Krycí list ZBV

II/105 Kamenný Přívaz, rekonstrukce most ev. č. 105-010

Most 10

1

CELKOVÝ POHLED 1

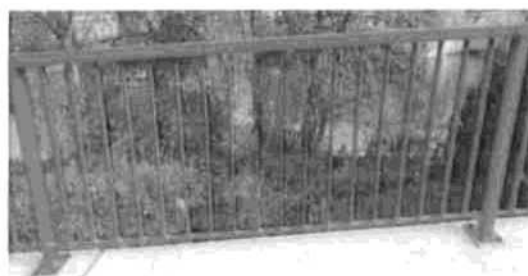
5,03 m (1,66+1,6+1,76) CP1
5,73 m (1,68+2,00+2,05) CP1
0,5 m CP1
16,65 m (2,2+2,15+2,15+2,49+2,5+2,5+2,66) m CP2
1,1 m CP2
29,01 m
